「再処理施設の位置、構造及び設備の基準に関する規則の制定等を受けた六ヶ所再処理工場の変更」における一部内容の変更について
(緊急時対策所、貯水槽の新設等)

2016年6月

日本原燃株式会社

図-1 六ヶ所再処理工場配置図

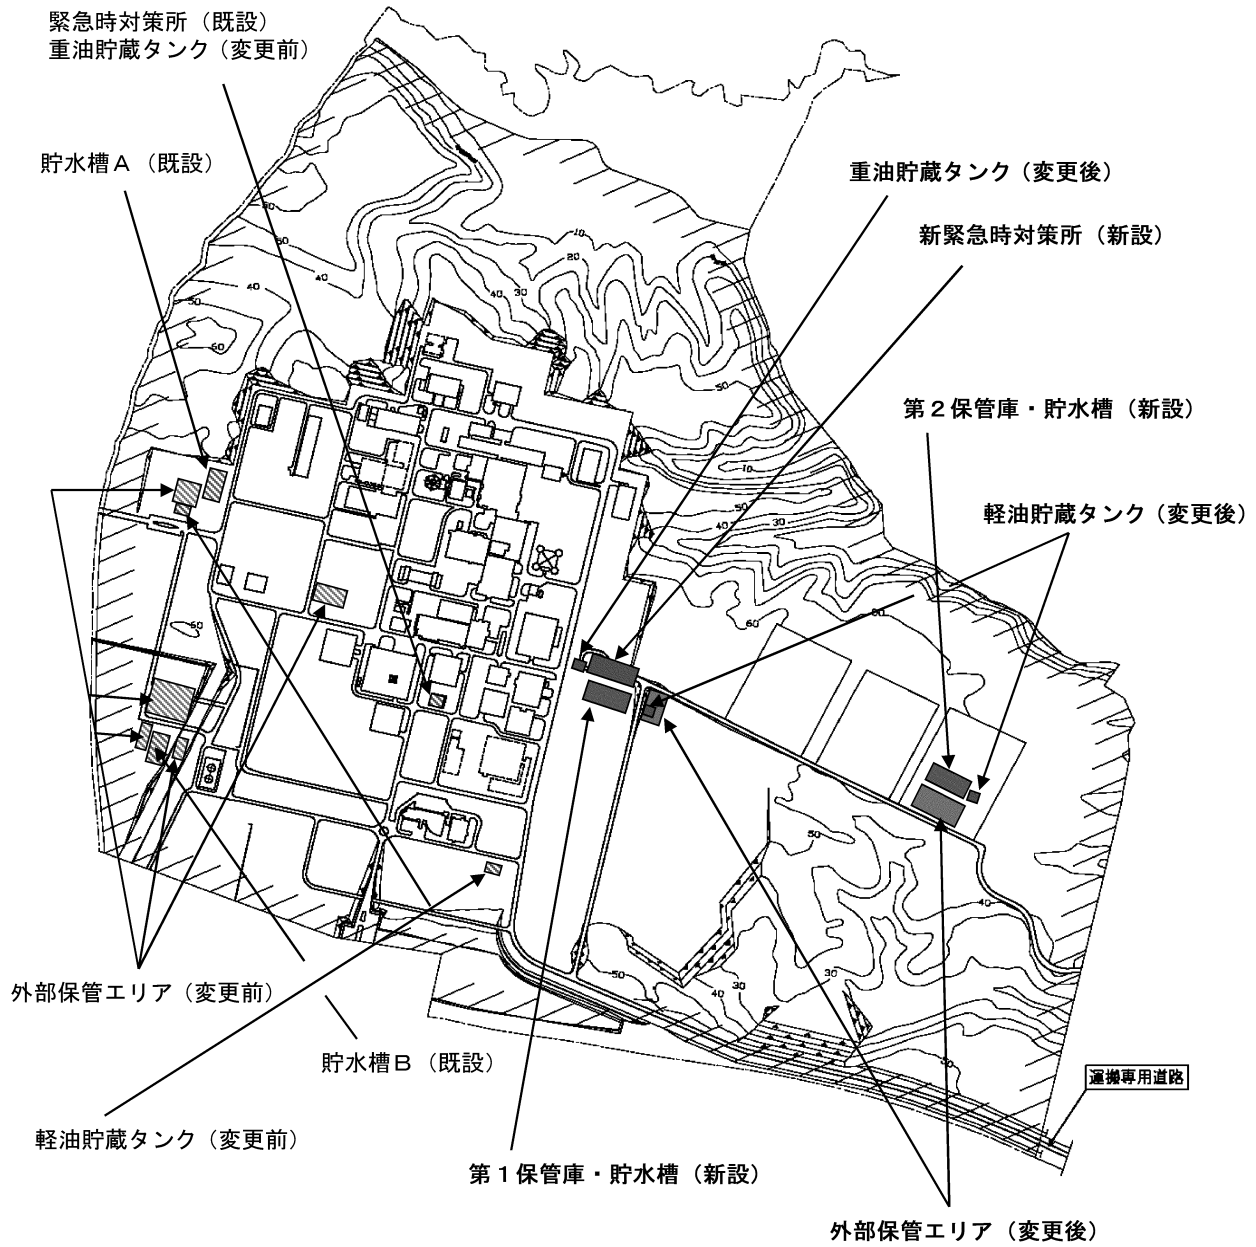
(1) 緊急時対策所の新設

既存の施設を使用することとしていた緊急時対策所について、複数の重大事故等が同時に発生した場合においても対応できるように、対応要員の活動性向上や資機材等の拡充、耐震性向上等を図った緊急時対策所を新設する。

(2) 貯水槽の新設

既存の貯水槽（地下式）では、必要な耐震性を確保することが困難なことから、十分な耐震性を有する地下式の貯水槽（2基）を新設する。新設に当たって、その容量については、重大事故等の対処に必要な水量に十分な余裕をもったものとする。

(3) 重大事故等対処設備用保管庫の新設等（外部保管エリアの変更）

可搬型重大事故等対処設備を保管する簡易倉庫等から成る外部保管エリアのうち、既存の貯水槽（2基）近傍に設置することとしていた外部保管エリア（計5箇所、平置き、倉庫等）について、保管庫（2基）及び当該保管庫近傍の外部保管エリア（2ヶ所、コンテナ及び簡易倉庫）に変更する。保管庫は、新設する貯水槽の上部に十分な耐震性、竜巻等に対する強度を有するものを設置する（保管庫・貯水槽として新設）。

(4) 燃料貯蔵タンクの変更

緊急時対策所の新設、保管庫・貯水槽の新設に併せ、これまで変更前の緊急時対策所、外部保管エリアの近傍に設置する計画としていた重大事故等に対処するための設備用の重油貯蔵タンク及び軽油貯蔵タンクについて、設置場所を新設する緊急時対策所、保管庫・貯水槽の近傍に変更するとともに、耐震性を有する貯蔵タンクに変更する。
